Note Technique

N° 2014 123_G

Produit : *Lave-Linge Front*
Marque : *Listo et Origane*
Modèle : *LF 1005D1 - 1002187*
LF 1206D3 - 1002190
LF 1208D1 - 1005577
OLF 1005-2 - 1008831

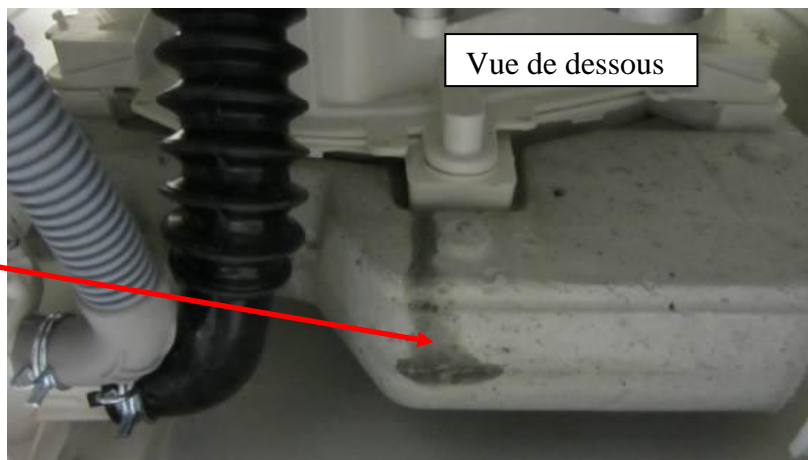
Des cas de fuite d'eau ont été constatés sous la machine, vers l'avant.

Après levage de la machine, on s'aperçoit que de l'eau ruisselle le long du contrepoids avant.

Après démontage du jonc de la façade avant, on constate de l'eau sous le joint de porte, sur le contrepoids.

Pour remédier à ce problème, nous suggérons de mieux serrer le joint de porte sur la cuve.

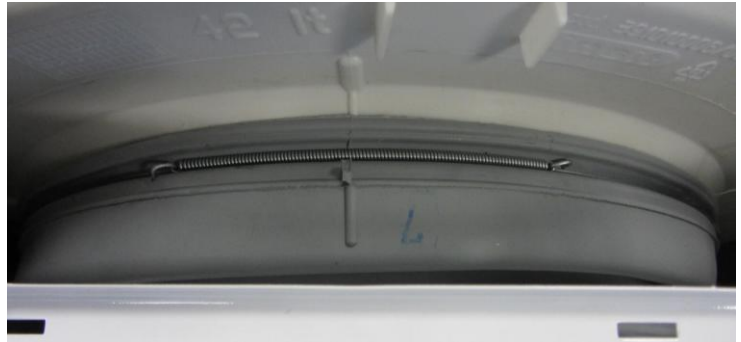
D'origine, les machines à laver disposent d'un cerclage de joint de porte à ressort.

Sourcing & Création dispose de cerclages de réparation à vis. Ces cerclages permettent un meilleur serrage du joint de porte, et donc empêchent les fuites.
